（ 仮 称 ） 松 前 2 期 風 力 発 電 事 業
環 境 影 響 評 価 準 備 書
補 足 説 明 資 料

令和6年5月

東急不動産株式会社

風力部会 補足説明資料 目次

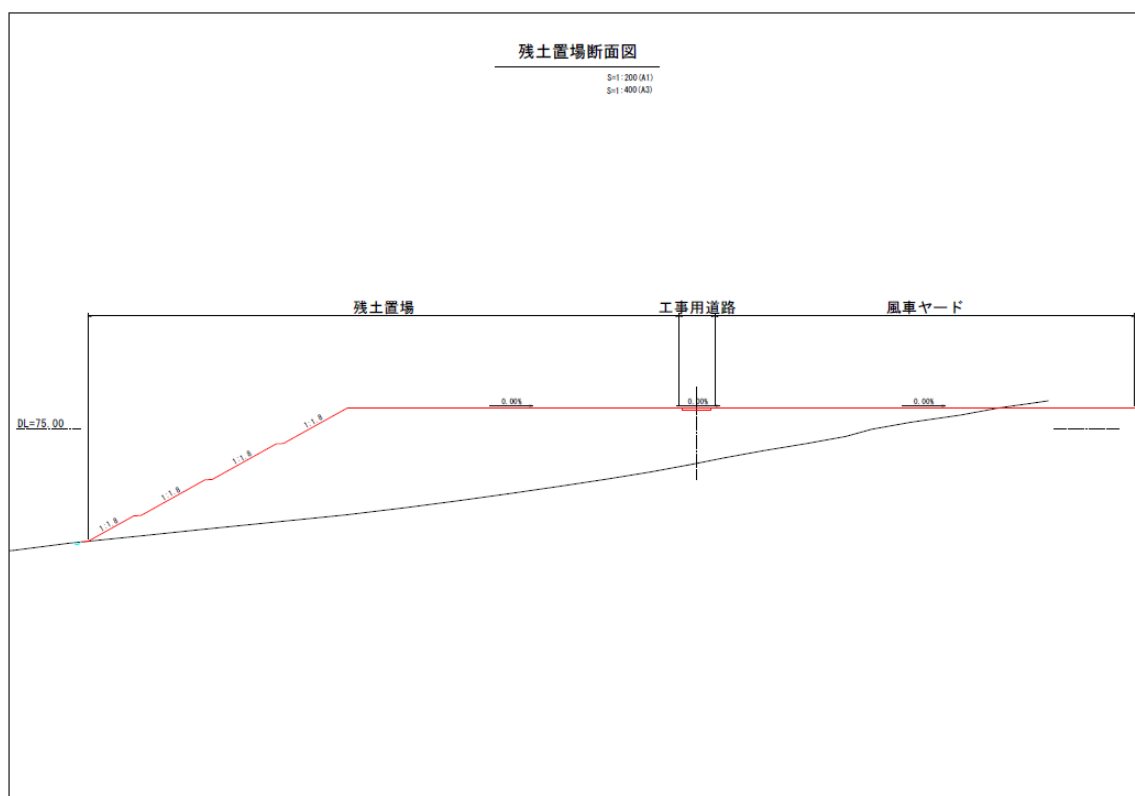
残土置き場の図面、ありがとうございます。残土置き場の盛土下部や法面に排水設備は設置しない予定でしょうか？

残土置き場の盛土下部には排水設備（素掘り側溝）を設けます。

法面小段には排水設備は設けません。

碎石舗装部
(盛土高2m未満)

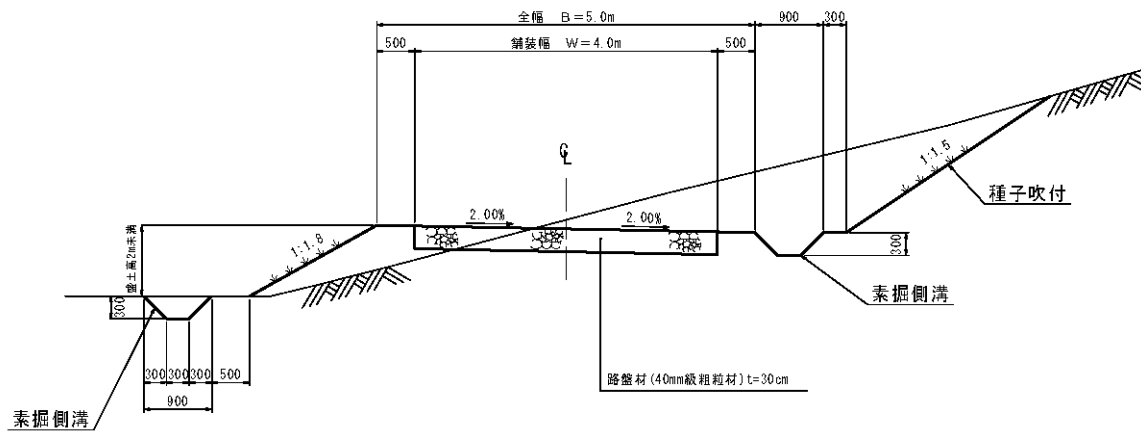
風車ヤードだけでなく、管理道路や残土置場などの改変区域の雨水排水処理についても、明記してください。

評価書においては、ご回答いただいた内容を具体的にご記載ください。

管理道路には道路横断勾配を付けており、雨水は路肩に設けた素掘り側溝を経由し、沈砂池に流れる計画としております。

道路断面図は下記のとおりです。評価書において、記載いたします。

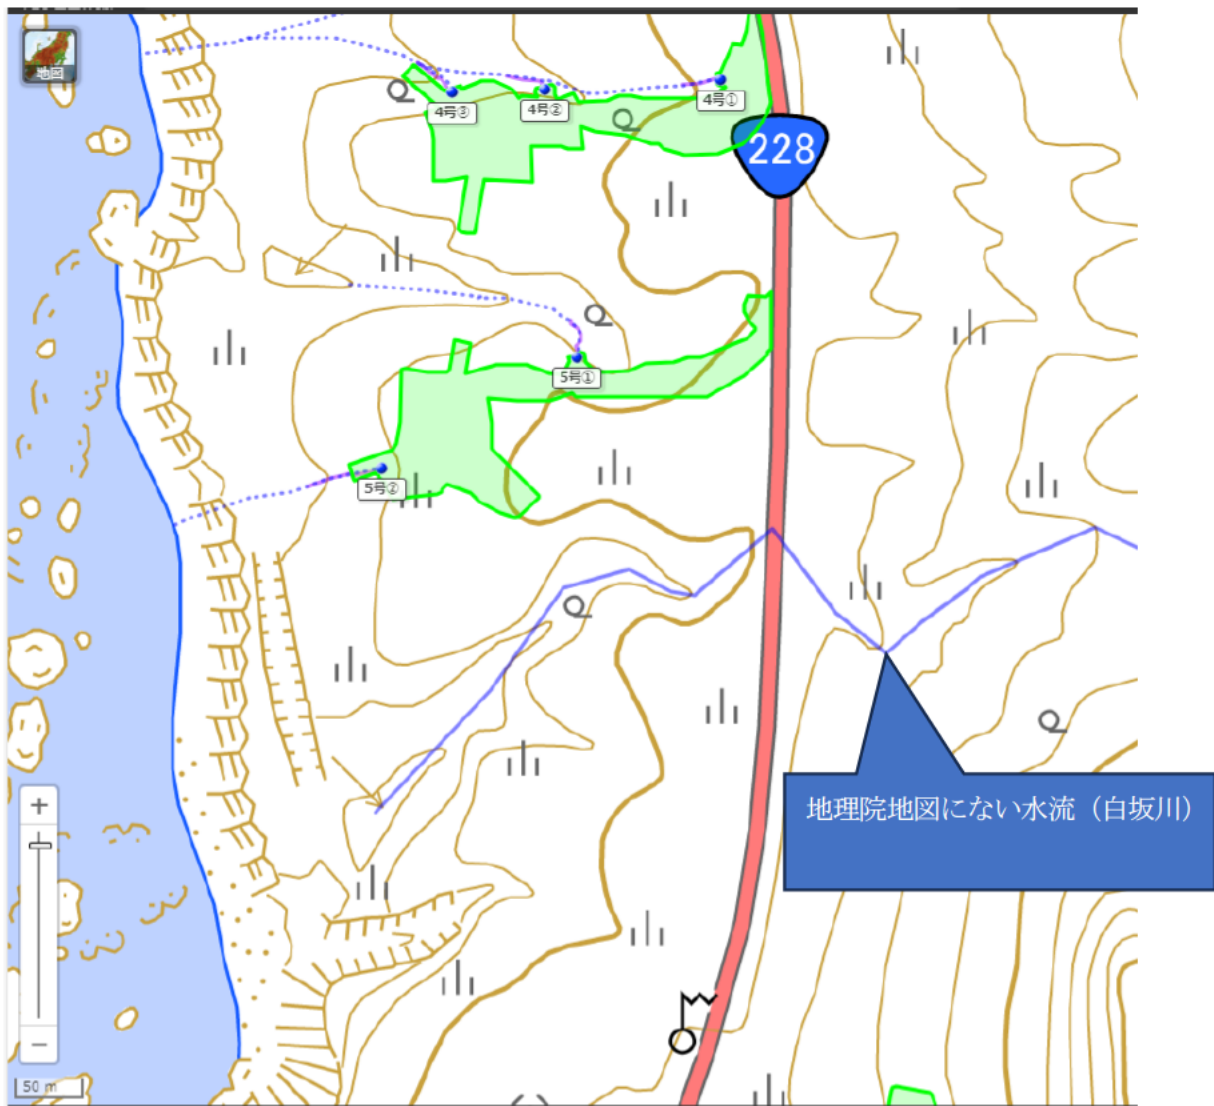
方法書段階での記載を変更されていますが、本地点の予測結果の内容に関わらず、沈砂池からの濁水が河川等まで到達した場合に河川の濁りへの影響を予測するプロセスは記載しておいていただいた方が適切と考えます。

準備書での予測結果から常時水流に到達する沈砂池排水がなかったため、濁水到達があった場合の予測手法の記載を省略しておりました。評価書においては濁水到達の有無にかかわらず記載するようにいたします。

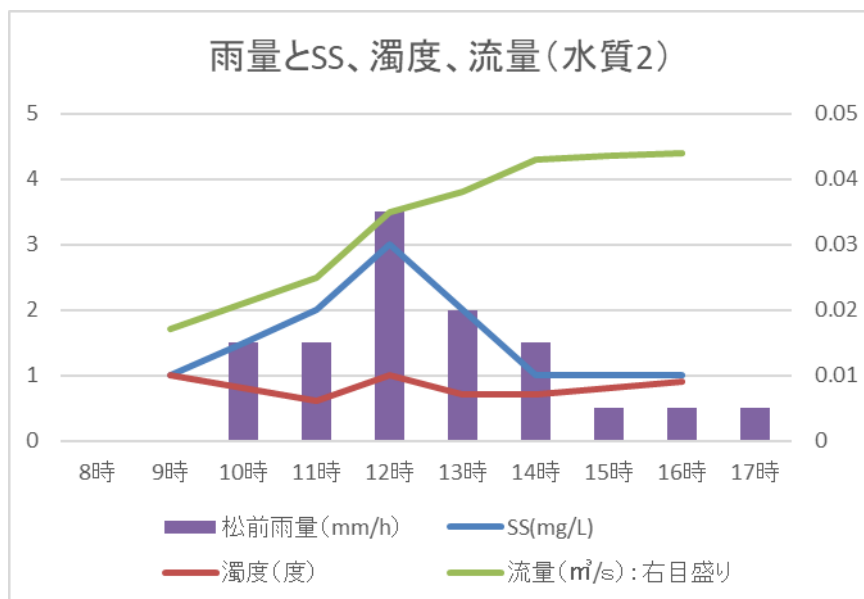
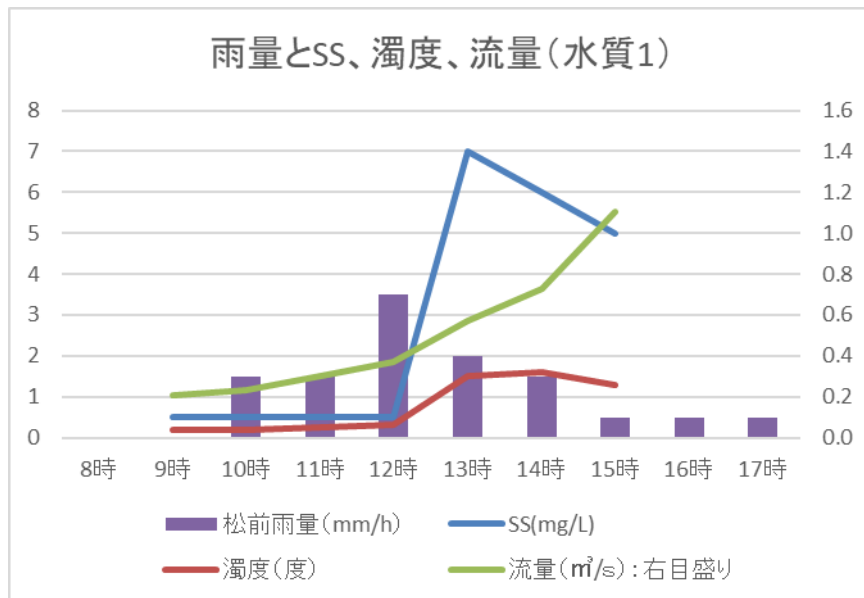
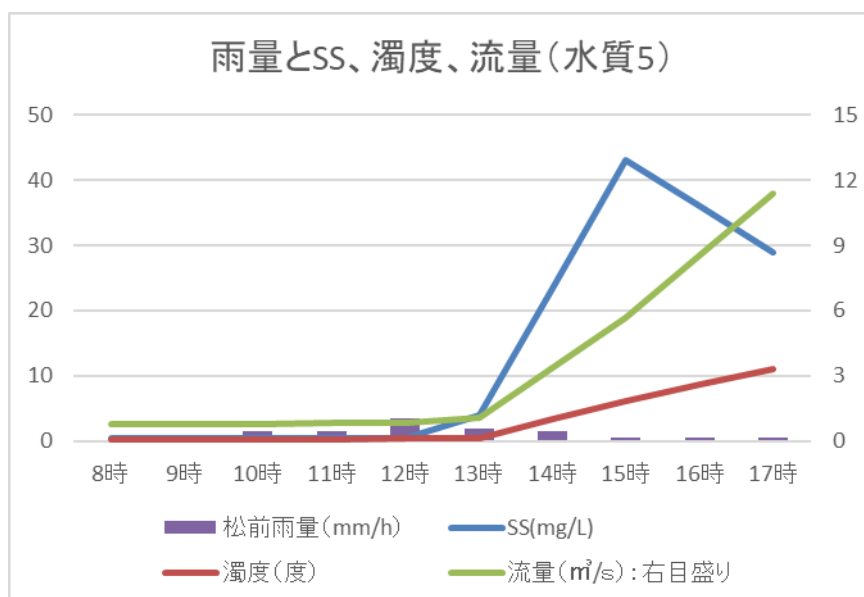
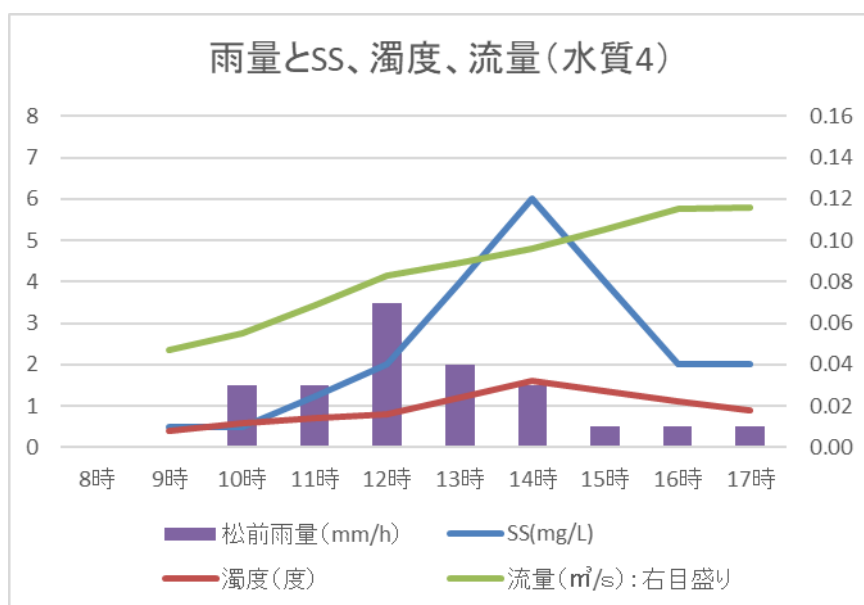
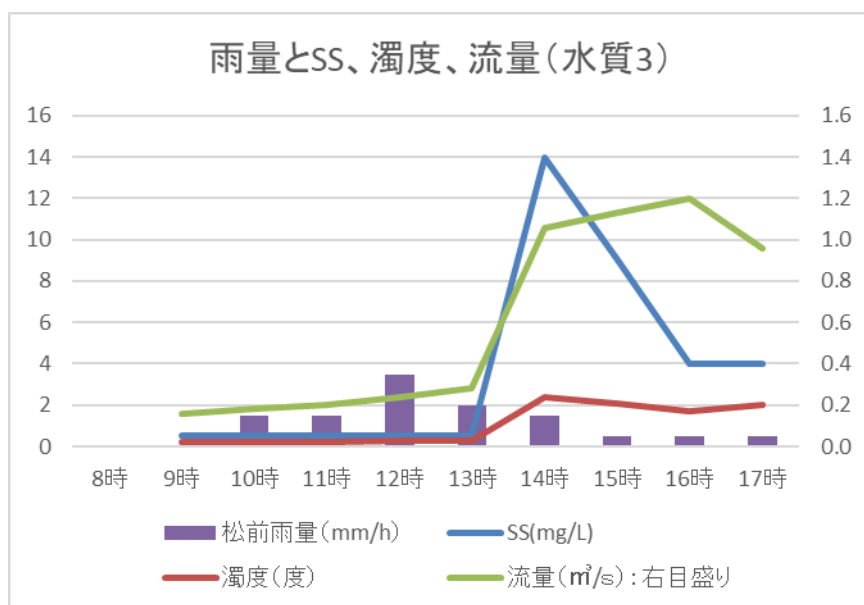
現地調査等によって、新たな沢筋などの常時水流の存在は確認されなかったでしょうか？

評価書においては、ご提示いただいた水流も明記してください。

地理院地図にない水流を確認しております。以下の図にお示しいたします。

現地調査では谷筋があることは確認しておりますが、水流までは確認できておりません。ただし、国土数値情報では白坂川の表記があるため、評価書に記載をいたします。

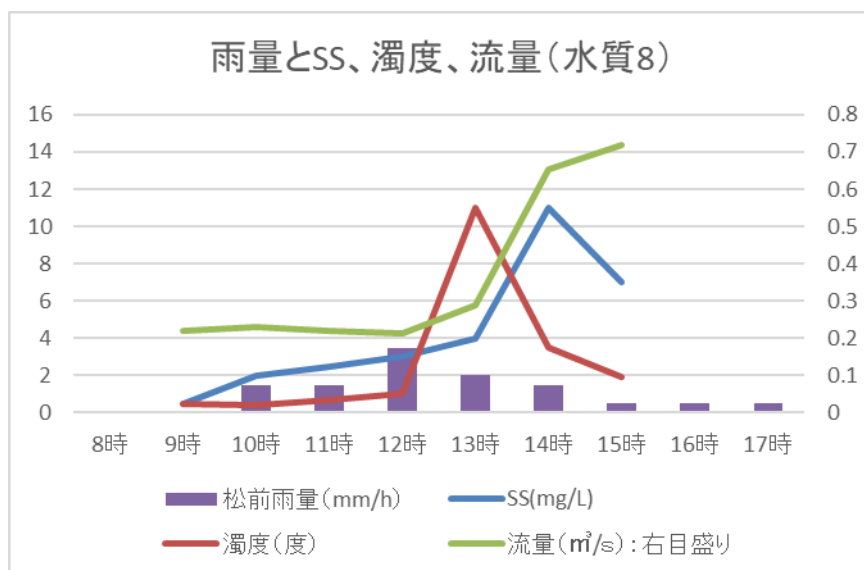
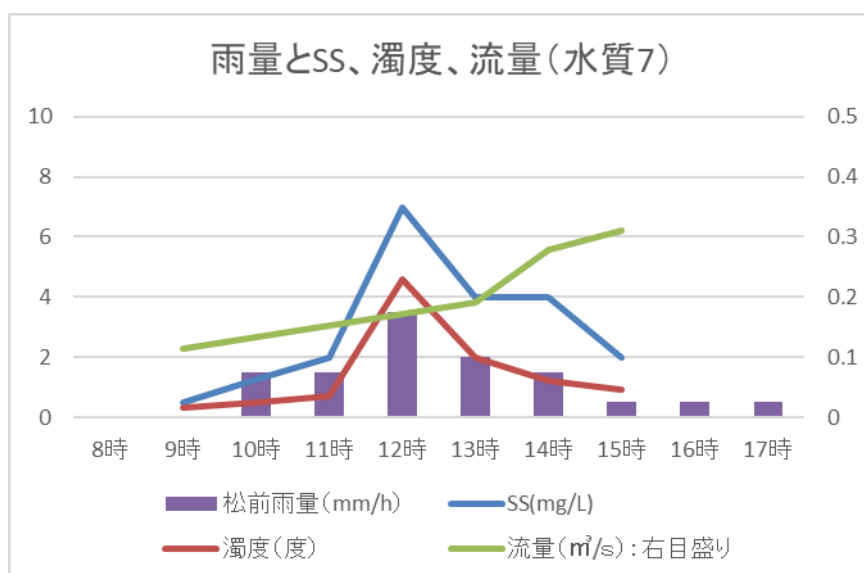
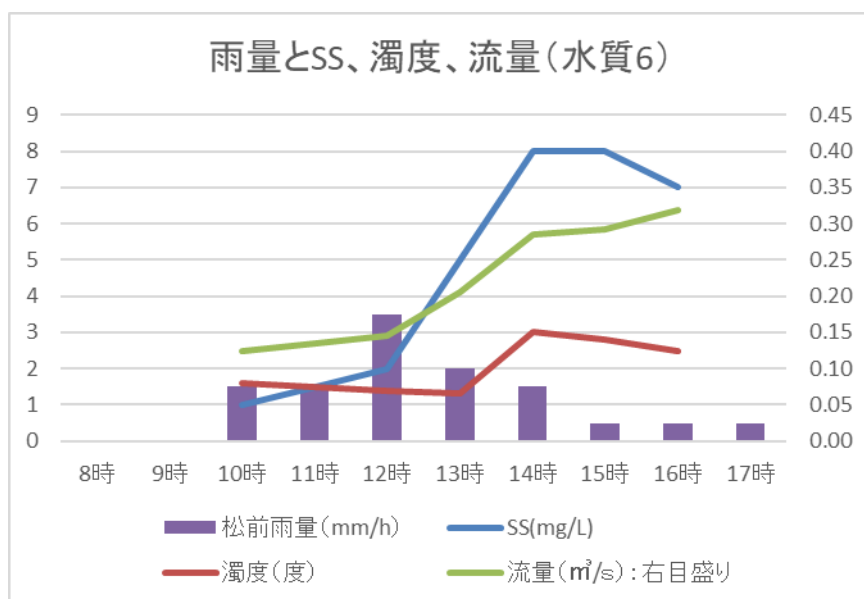
水の濁りに関する降雨時調査結果が表で示されています。かなり高頻度で調査されていますので、結果は降水量の時系列と合わせてグラフで示していただけるとわかりやすいと思います。例えば水質3地点と水質5地点での浮遊懸濁物質量の最大値は、調査回で見るとそれぞれ4回目、5回目で出現しており、時期が異なっているような印象ですが、実際の調査時刻を比べると近いタイミングのようです。この辺りは時系列のグラフ化をするとよりわかりやすく、降雨時流出の特性が把握しやすくなると思います。

降雨時調査でのSS、濁度、流量及び松前地域気象観測所での雨量データのグラフを以下にお示しいたします。ただし、SSが定量下限値未満(1mg/L未満)の場合は定量下限値の2分の1(0.5mg/L)として扱っています。

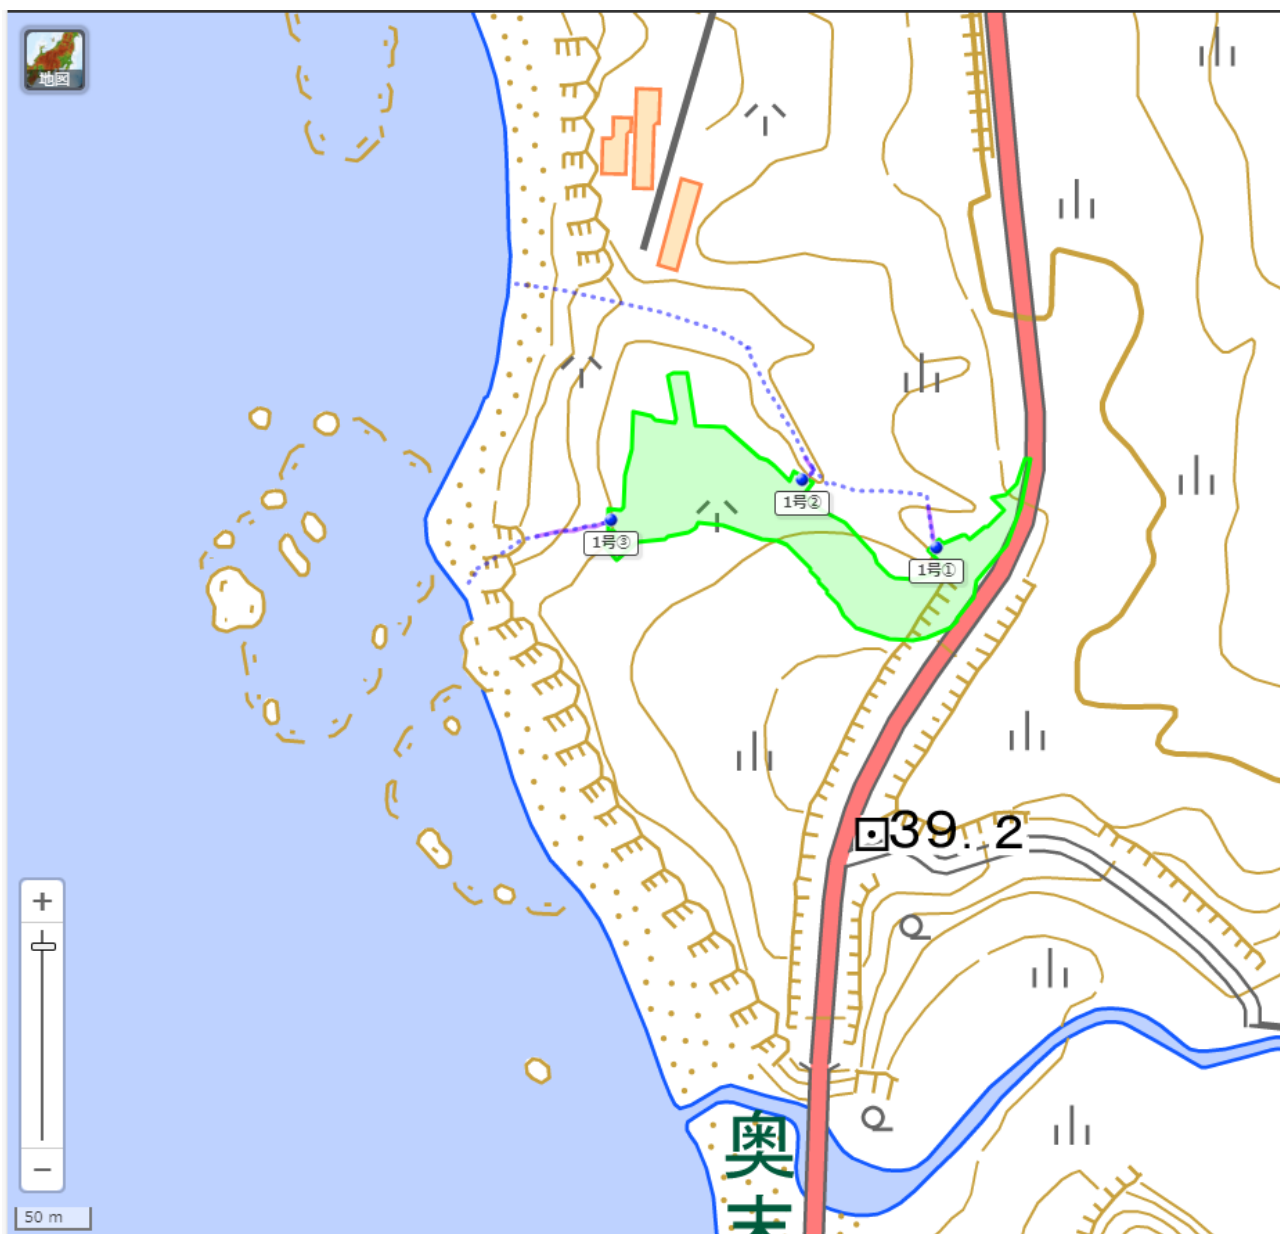
「沈砂池 6～8 号⑤からの排水は既存道路に到達するが、・・・その勾配 が変化する地点から、再度土壌に排水することで、下流の海域に到達するまでに土壌浸透 が可能であるとする。」との記載について、勾配が変化する地点の場所と流下方向を図中に示していただきたい。

評価書においては、ご回答いただいた図も追記願います。

6～8 号風車ヤードの流下予測図をお示しいたします。

沈砂池排水が一旦道路に到達し、その後道路勾配変化地点から再放流されて土壌浸透する予測としているため、評価書において図を掲載いたします。

1号風車ヤード

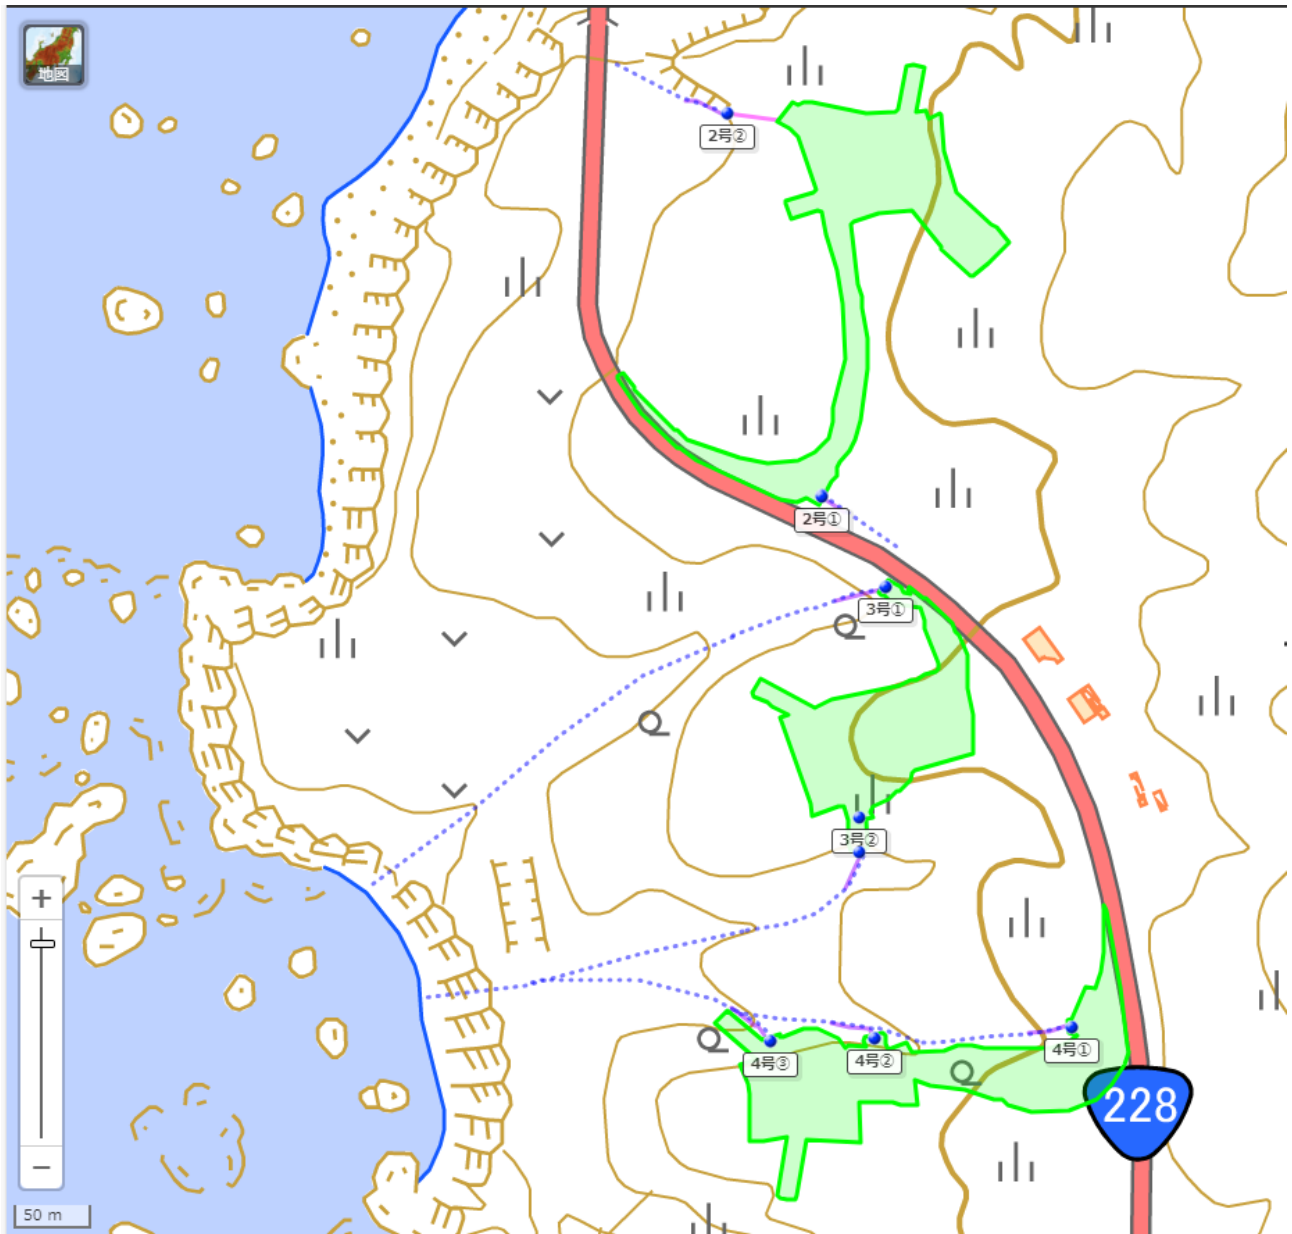
1号機ヤードと2号機ヤードの5つの沈砂池について、各排水口から障害物までの排水経路と濁水到達推定位置をお示し下さい。

1号及び2号風車ヤードについて、以下にお示しいたします。6～8号風車ヤードについては、上記の16にお示しいたします。
